# COMUNE DI POMPIANO

Allegato A alla deliberazione di C.C. n. 42 del 30.09.2013

<p style="text-align: center;"><b>ATTO DI RETTIFICA N° 2</b> <b>CARTOGRAFIA DI GOVERNO DEL TERRITORIO DEL PIANO DELLE REGOLE</b> <i>Ai sensi dell'art. 13 comma 14 bis della L.R. 12/05 e s.m.i.</i></p>
--

estratto PGT rettificato - PR\_P4\_v\_CATEGORIE DEGLI EDIFICI DEL NUCLEO DI ANTICA FORMAZIONE

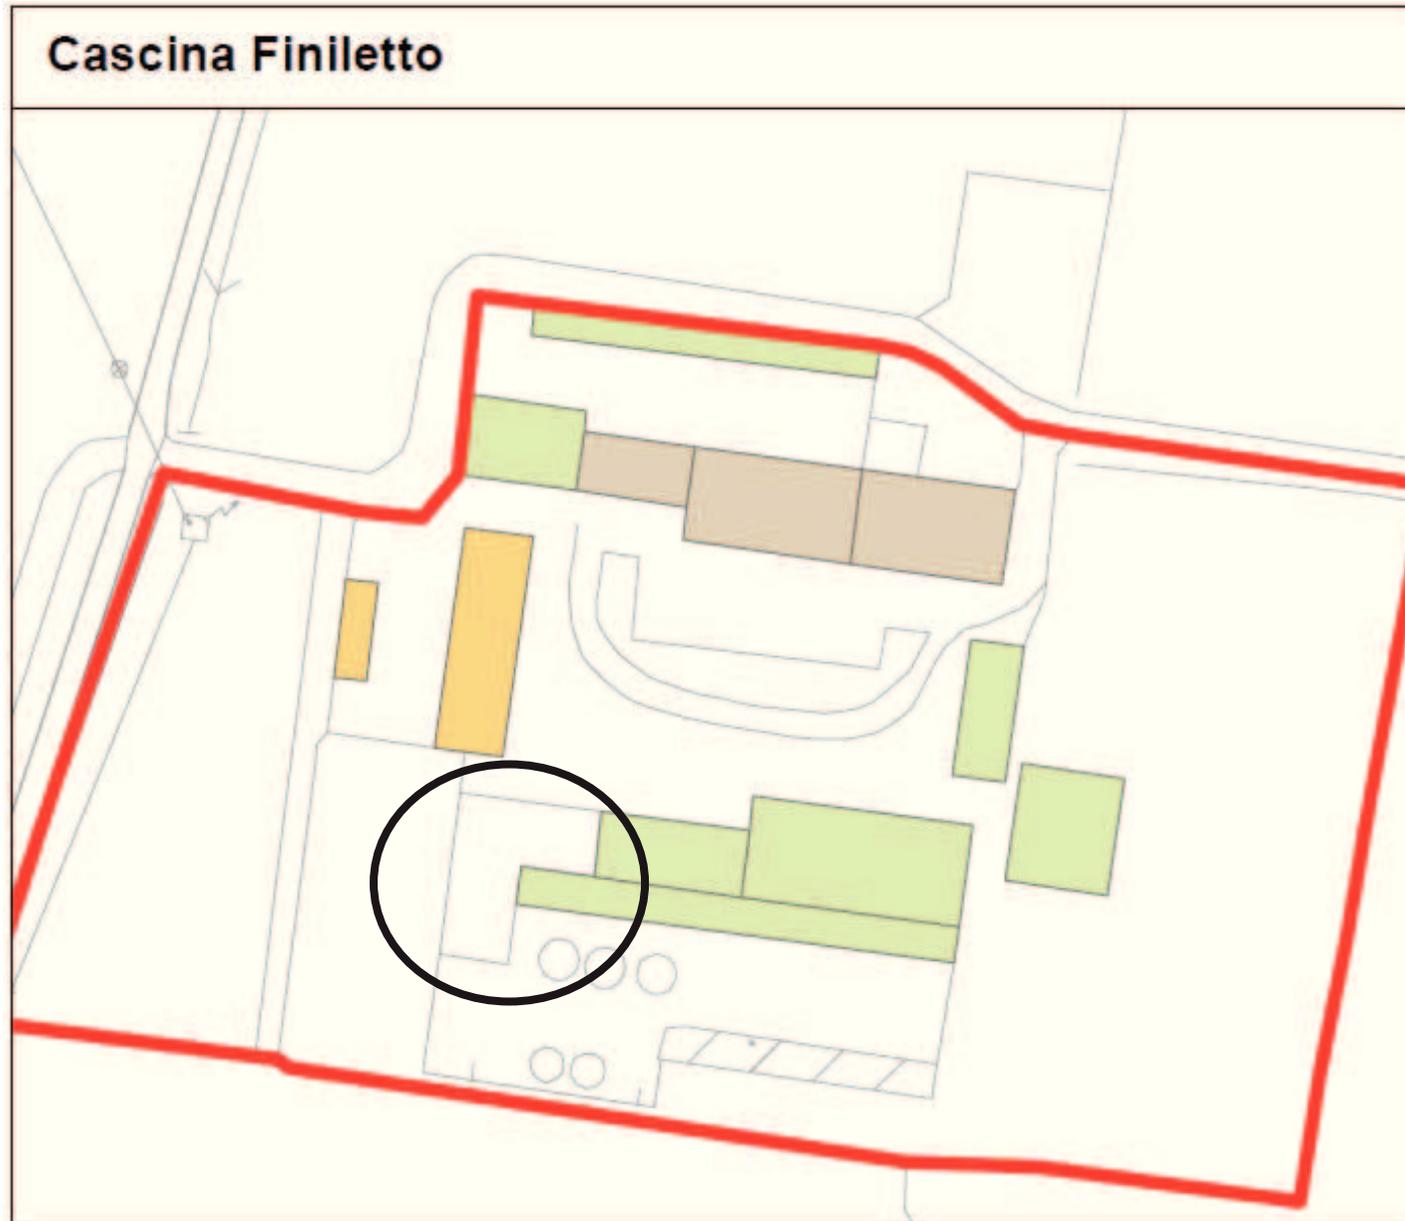
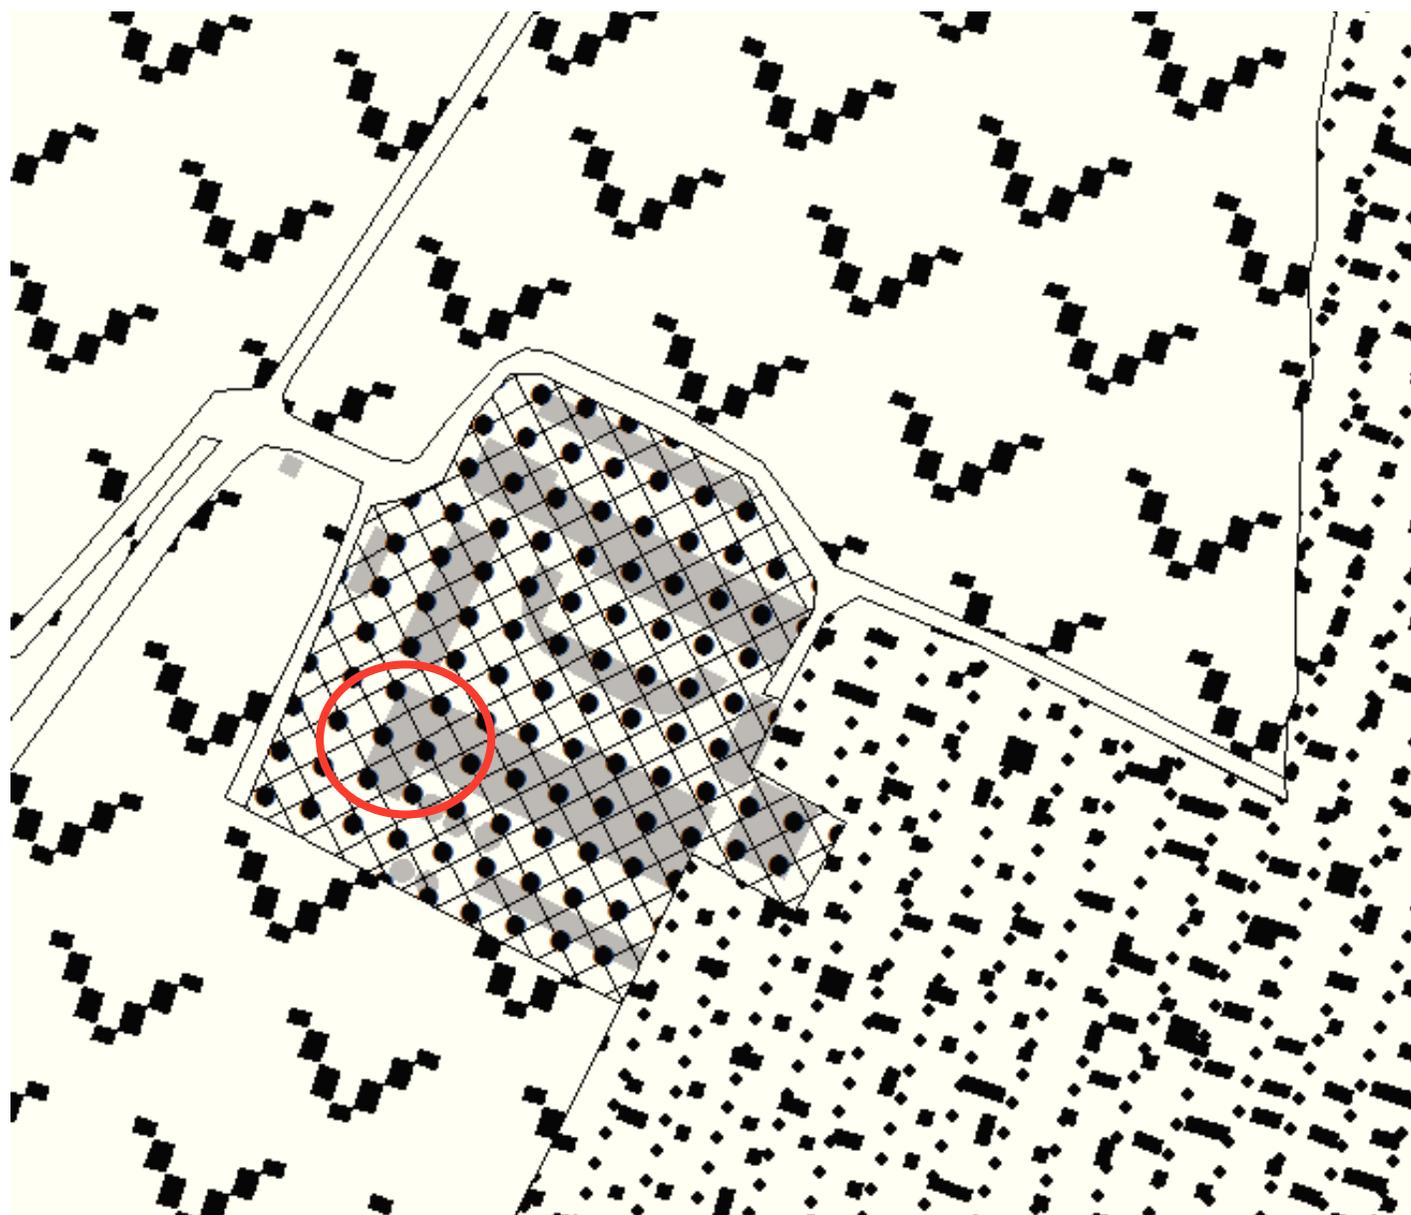
Si rileva che erroneamente l'edificio oggetto di richiesta non è stato campito nella cartografia di piano e precisamente nell'elaborato PR\_P4\_v\_CATEGORIE DEGLI EDIFICI DEL NUCLEO DI ANTICA FORMAZIONE, e per tale edificio non è stata assegnata la categoria d'intervento.

Si rileva che tale edificio risulta esistente ed è individuato sia nella base aerofotogrammetria che nella cartografia del previgente PRG, pertanto si ritiene di provvedere alla correzione di tale errore individuando il fabbricato e classificandolo nella categoria d'intervento "A4" come sono identificati gli edifici confinanti.

Viene campito l'edificio e viene classificato nella categoria A4
